Modulo per la presentazione delle osservazioni per i piani/programmi/progetti sottoposti a procedimenti di valutazione ambientale di competenza statale

Progetto per la realizzazione di un impianto eolico composto da 9 aerogeneratori della potenza unitaria di 7,2 MW per la produzione di energia da realizzarsi nel territorio comunale di Tarquinia (VT), potenza complessiva 64,8 MW. - Documentazione - Valutazioni e Autorizzazioni Ambientali - VAS - VIA - AIA (mite.gov.it). Codice procedura 10068

OSSERVAZIONE 1

Abbildung 7: Trefferhäufigkeiten [1/m²] bei Rotorblattbruch. Rotorblattradius schwarz gestrichelt.

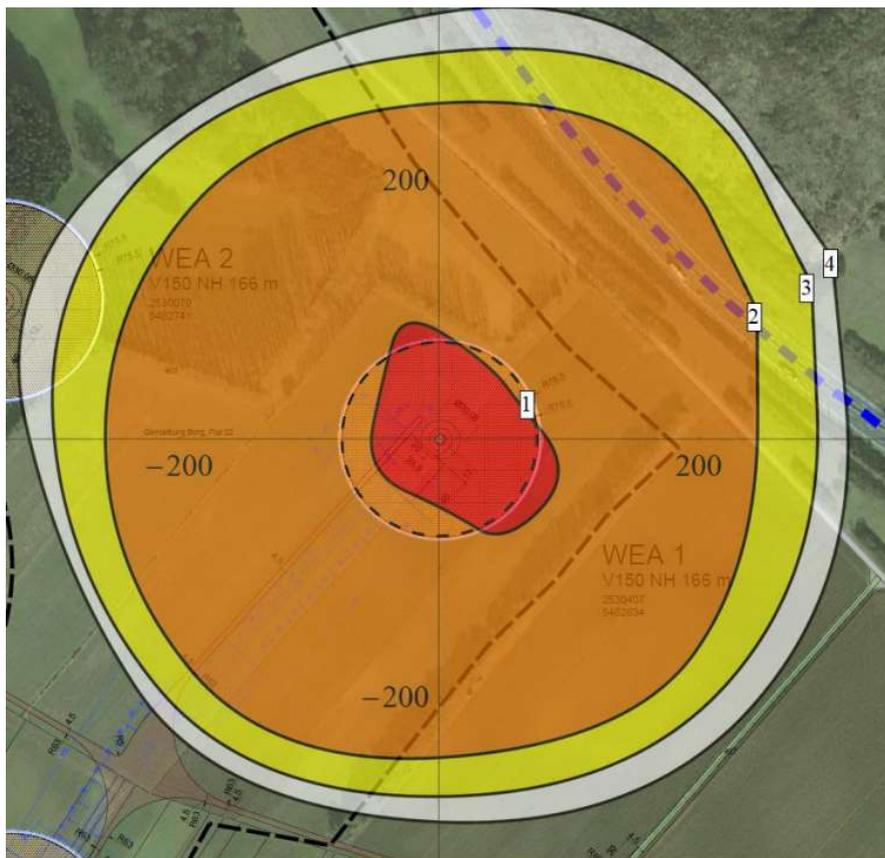
Lo studio di impatto ambientale tratta tale rischio (ES.5 Gittata massima elementi rotanti per rottura accidentale) in modo semplicistico e adducendo riferimenti bibliografici superati, mentre lo standard internazionale attuale di trattamento ingegneristico consiste in simulazioni numeriche, dove si tiene conto anche delle condizioni di ventosità. Un esempio tratto da ([Gutachtliche Stellungnahme \(uwp-verbund.de\)](http://www.uvp-verbund.de)), p. 26) per un aerogeneratore comparabile a quello da progetto, illustra il fatto, che il rischio reale è molto più importante di quanto riportato nello studio di impatto ambientale sotto esame.

Esempio per il trattamento del rischio per la salute umana dal distacco di pezzi di una pala. La zona arancione è quella da considerare da “zona di rispetto”, dove non si dovrebbero trovare luoghi di frequentazione quotidiana dall’uomo (abitazioni, luoghi di lavoro, strade, linee di ferrovia ...).

In conclusione, è necessario analizzare il rischio per la salute pubblica da rottura e distacco di una pala, da distacco di pezzi di una pala e da ribaltamento della turbina con procedimenti ingegneristici aggiornati e rivalutare le posizioni degli aerogeneratori.

Analizzare il rischio per la salute pubblica da rottura o distacco di una pala e da ribaltamento della turbina con procedimenti ingegneristici aggiornati e rivalutare le posizioni degli aerogeneratori.
